## Verfahren zur Überprüfung eines Standardangebotes für Mietleitungen der DTAG

### Verfahren BK2-12/005

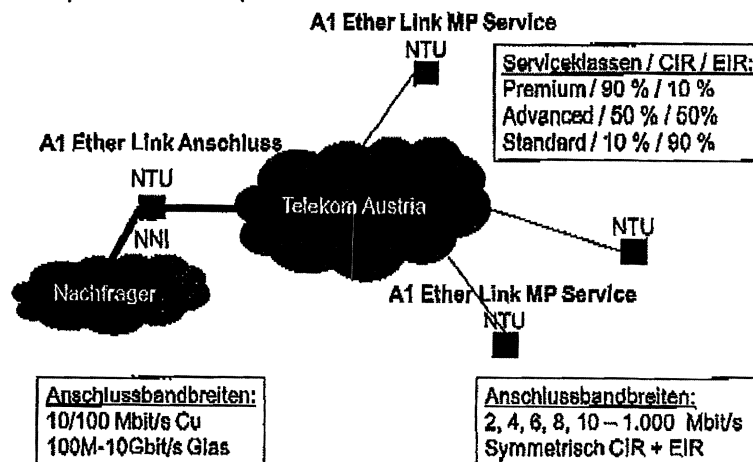
Der Vertragsentwurf beinhaltet das Angebot von CFV Ethernet lediglich in Form von Punkt-zu-Punkt-Festverbindungen (vgl. Anlage 1 Nr. 2.1). Dies stellt im Europäischen Vergleich keine marktübliche Realisierung von Ethernet-Verbindungen auf Vorleistungsebene dar. Die international marktübliche Übergabe von Ethernet-Verbindungen stellt heutzutage die Übergabe mittels E-NNI dar. Hierbei wird eine Anzahl von Endkundenanschlüssen gebündelt zwischen den Netzen der Telekommunikationsbetreiber übergeben.

Die Übergabe mittels E-NNI ist für beide Unternehmen wirtschaftlicher, so dass es ökonomisch nicht nachvollziehbar ist, warum die Betroffene dies in ihrem bisherigen Angebot nicht berücksichtigt, obwohl dies der allgemeinen Marktnachfrage entspricht, wie es sich auch aus den Stellungnahmen

Die Betroffene hat Abschluss-Segmente in der Variante Ethernet in drei Qualitäts- und Serviceklassen anzubieten und mittels eines E-NNI gebündelt zu übergeben und hierbei international übliche Schnittstellen anzubieten. Das Angebot ist entsprechend zu ergänzen.
